Oggetto: Parere su Variante al PRG Comune di Vallefoglia (PU) – Adozione delibera di c.c. n. 19 del 26/6/2018
Allegati n.

Oggetto: **Piano Regolatore del Comune di Vallefoglia – Variante 2018** – Adozione Delibera di C.C. n. 19 del 26.06.2018.

OGGETTO: PIANO REGOLATORE DELLA CITTA' DI VALLEFOGLIA -VARIANTE 2018-
ADOZIONE DELIBERA DI C.C. N. 19 DEL 26.06.2018

OGGETTO: Comune di VALLEFOGLIA – Piano regolatore della città di Vallefoglia – Variante 2018 - Adozione delibera di c.c. n. 19 del 26.06.2018 - Parere A.A.t.o.

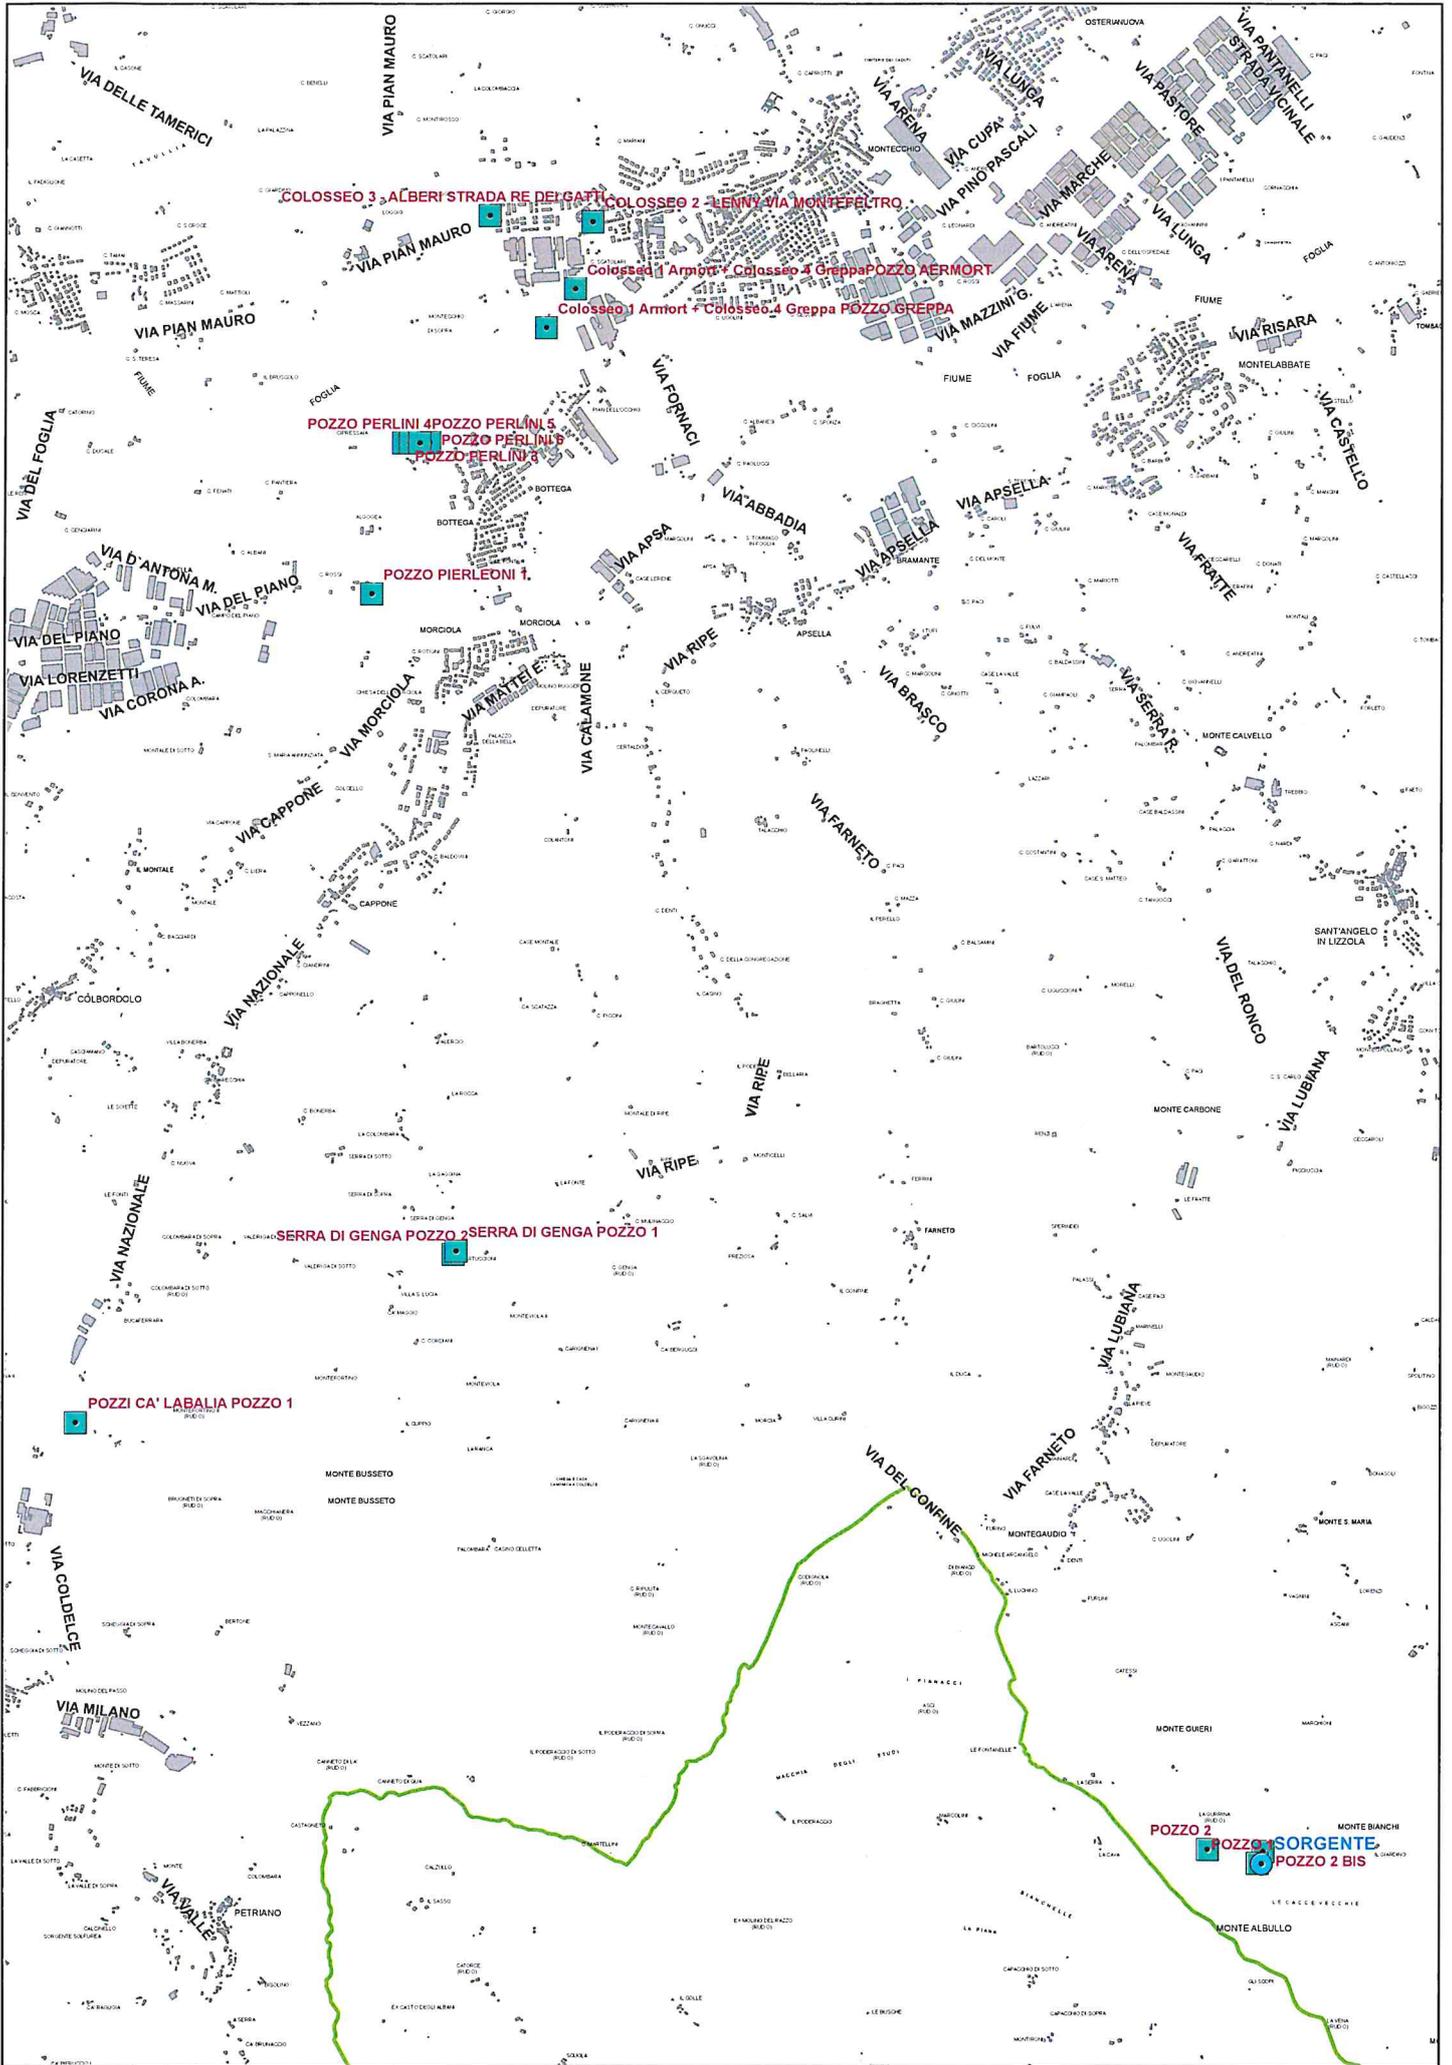
- Tavola T.6, parte relativa alle "Aree sottoposte a vincolo idropotabile (Art. 4.7.3 N.T.A.)": alcuni pozzi già compresi nel PRG vigente sono da tempo non più utilizzati per scopi acquedottistici per cui sarebbe utile aggiornare la tavola eliminando per tali pozzi il vincolo. La scrivente fornirà al più presto una planimetria in formato dwg con l'ubicazione dei pozzi in esercizio.

- Tavola T.6, parte relativa alle "Aree sottoposte a vincolo idropotabile (Art. 4.7.3 N.T.A.)": è necessario riportare in planimetria un'area di rispetto con raggio duecento metri per tutti i pozzi, anche per quelli ubicati ad ovest dell'abitato di Montecchio.
- Scheda 13, località Montecchio, nuovo Comparto MR16: a correzione di quanto già indicato nel precedente parere, si indica per il Servizio gas metano: previa verifica della compatibilità della rete esistente con i nuovi volumi edificabili, fornitura dalla linea in bassa pressione (BP) esistente lungo Via Mozart e chiusura ad anello con le reti esistenti nelle strade che si affacciano sul Comparto, in particolare quella di Via Roma-Via Nazionale.
- Restano valide le propedeuticità per l'attuazione dei Comparti già indicate nei pareri precedentemente rilasciati (Prot. n. 3248 del 16/03/2018 e Prot. n. 7711 del 14/06/2018).
